VILLE DE
pully

654_Grillon Nord-Coquelicots-Peupliers Est

Séance participative
Variantes d'aménagements routiers

03.10.2022

Variante 2 : zone de rencontre

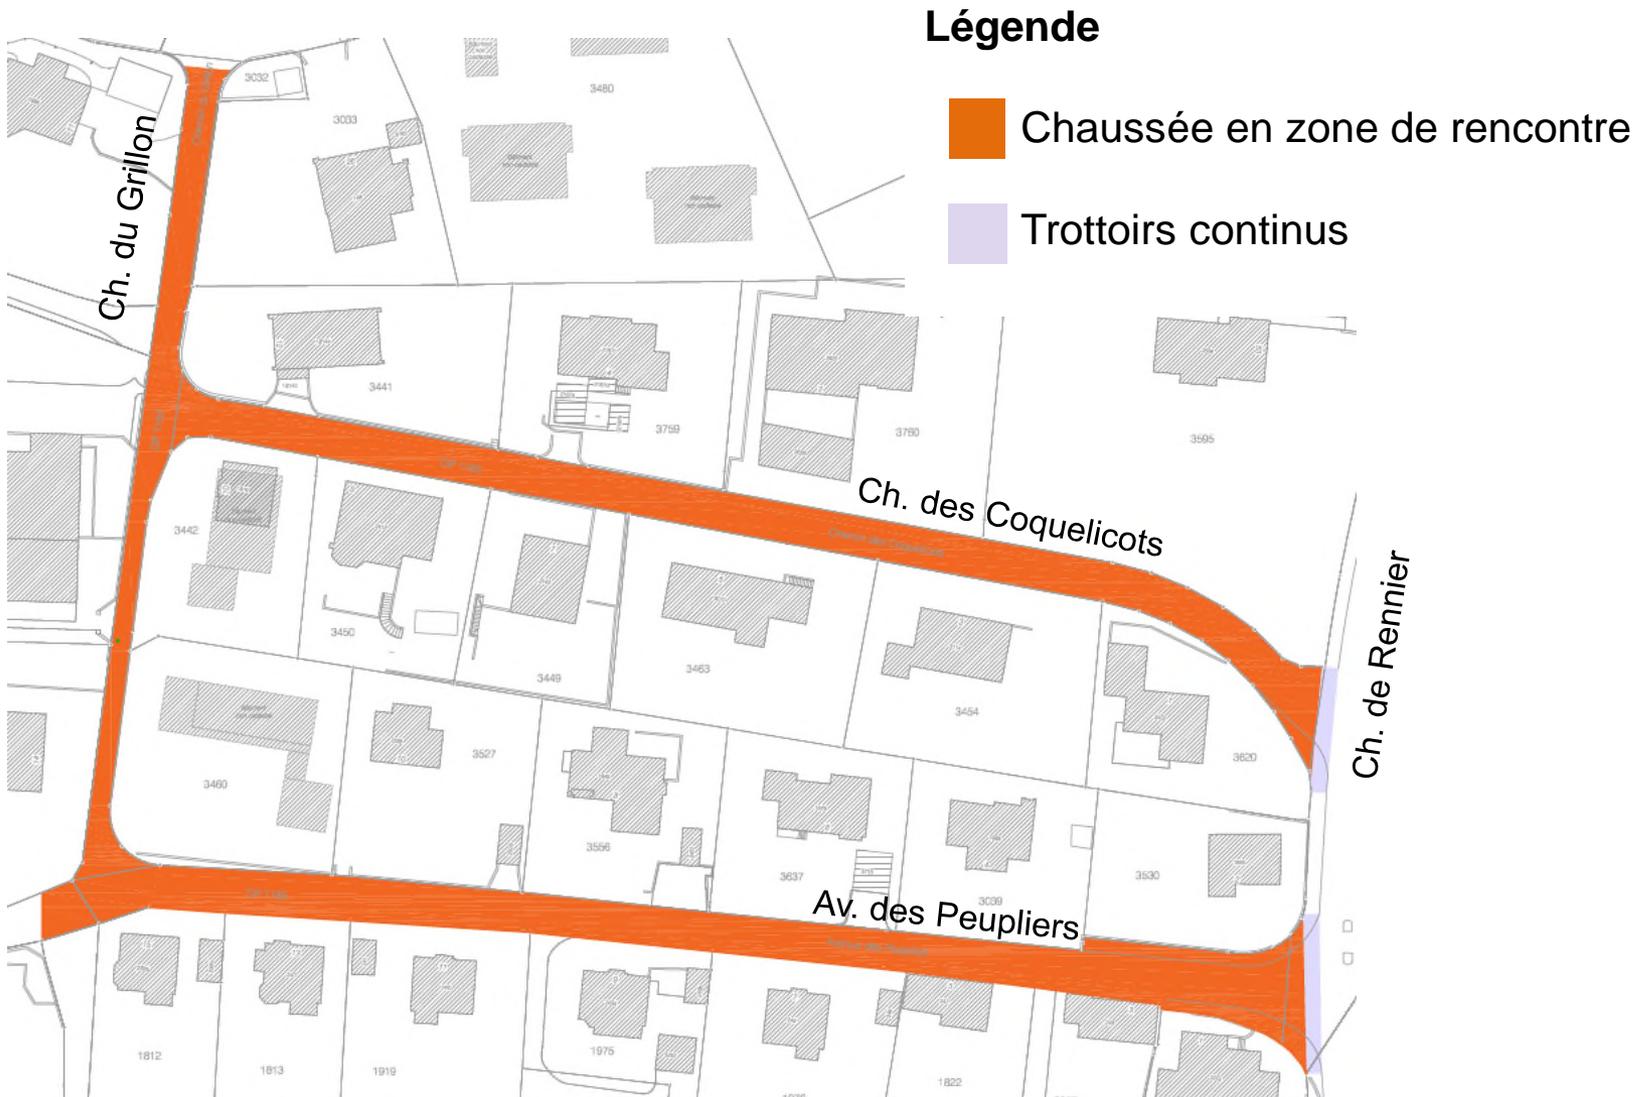
- décourager le trafic.
- utilisation de la chaussée par enfants empari à Peupliers
- quand même pouvoir rouler / 20 = très lent
- trottoir délimite sur Peupliers
- vitesse ⊖
- plus de chicanes = ⊖ vitesse (avec trottoir)

- flou - pas de trottoir
- sécurité véhicule qui bifurque depuis Rennie
- très lent.
- voitures peuvent rouler sur trottoir
- pas de croisement là où il y a le stationnement.
- sécurité véhicule qui bifurque depuis Rennie
- bruit à Gilton - Peupliers ?

- Plus direct(é) pour le transit (voir avantages)
- Priorité Piétons.
- Conscience du piétonnier (avec l'inclinaison des Peupliers Ouest)
- élément modérateur de trafic
- trottoir récurvé
- (clarté pour les enfants et piétons)

- Partage de la chaussée ⊖/chausée

- L'axe tram
- Piétons influence vitesse réduit
- Trottoirs "durs"

- Pas de limitation de vitesse
- Augmenter puissance du tramway

Le tramway devient limite de trafic et améliore la sécurité

Les bords n'arrivent pas forcément la sécurité piétons

- prolongation à l'ouest ?
- chicane pour faire respecter vitesse ?
- plantation d'arbres
- éclairage intelligent
- faire tailler les haies
- plantations d'arbres
- éclairage intelligent
- faire tailler les haies

- zone Peupliers en zone 20 ↔ garder toutes les voitures du même côté
- élément modérateur de trafic
- marquage pour indiquer où marcher

- réduire largeur grande - largeur
- 20m 20 sur tram
- la table de l'axe du tramway
- Grillon pour Bordoirs
- (amélioration éclairage) / (éclairage)
- (1 couleur sur 2) / (couleur)

Variante 3 : moitié – moitié

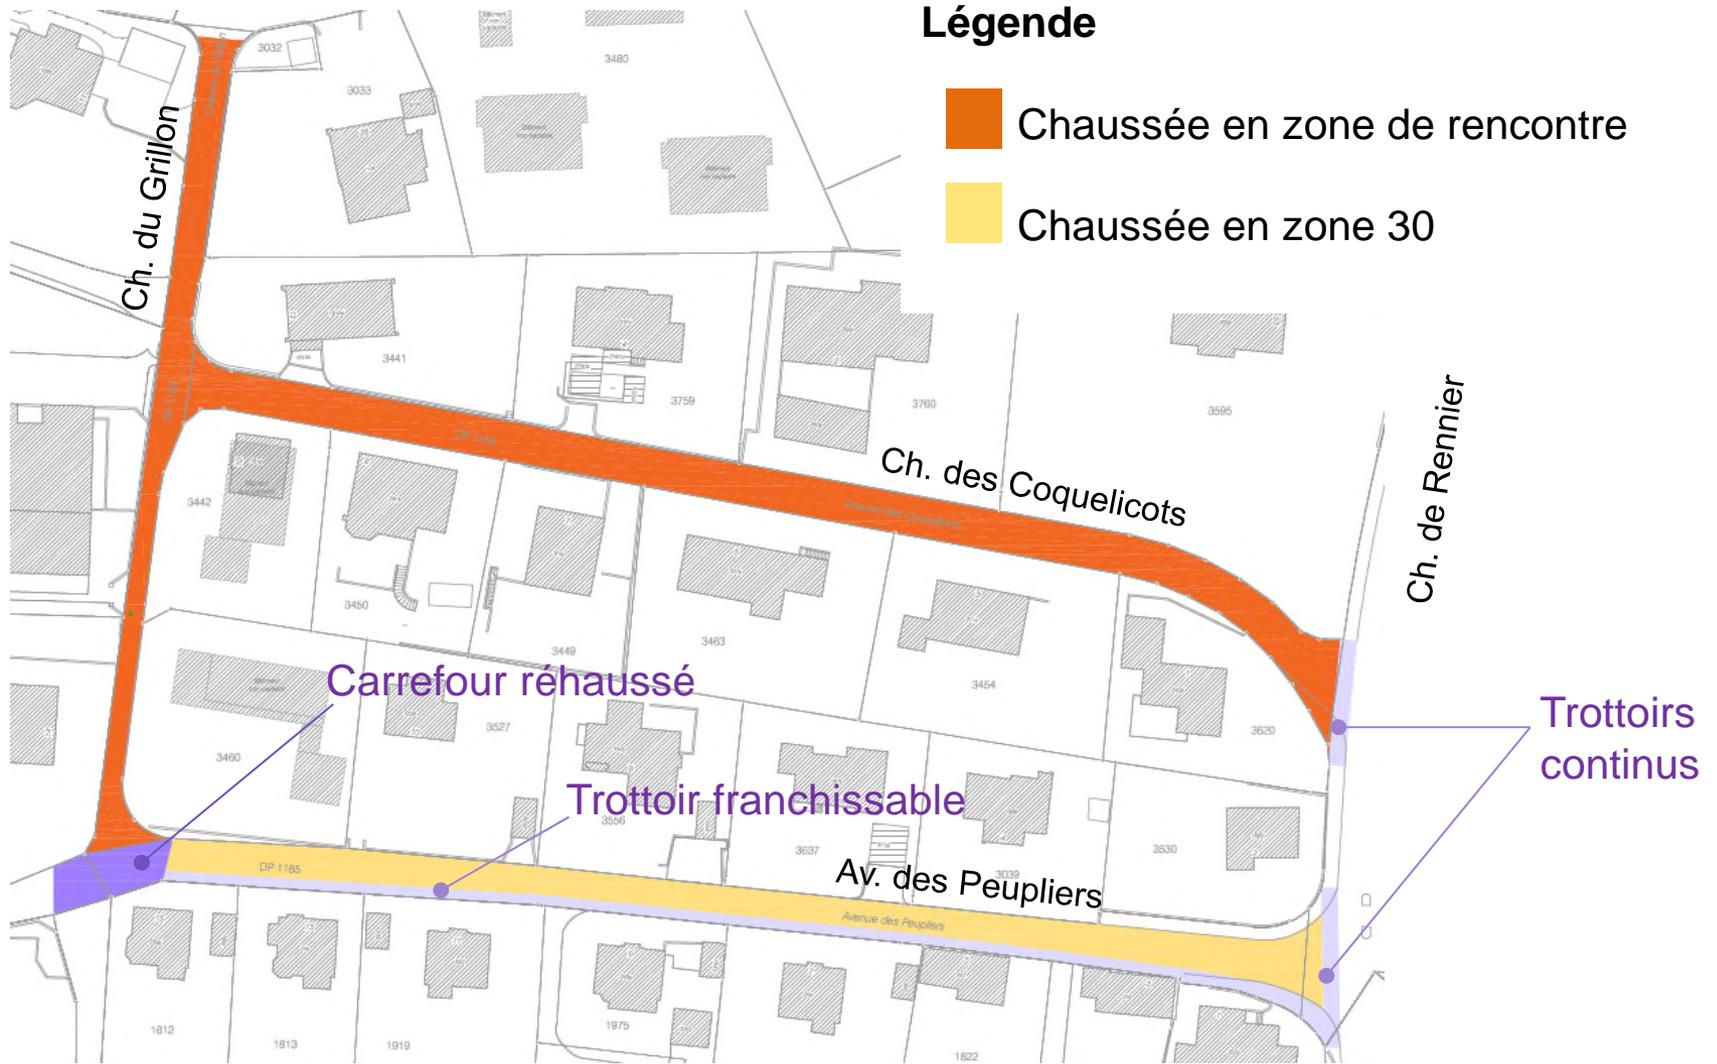
Régimes diff. pourraient perturber les automobilistes

Oui mais... avec carrefour ou avec Fenilieu/Bellecour + tout Fenilieu à la limite
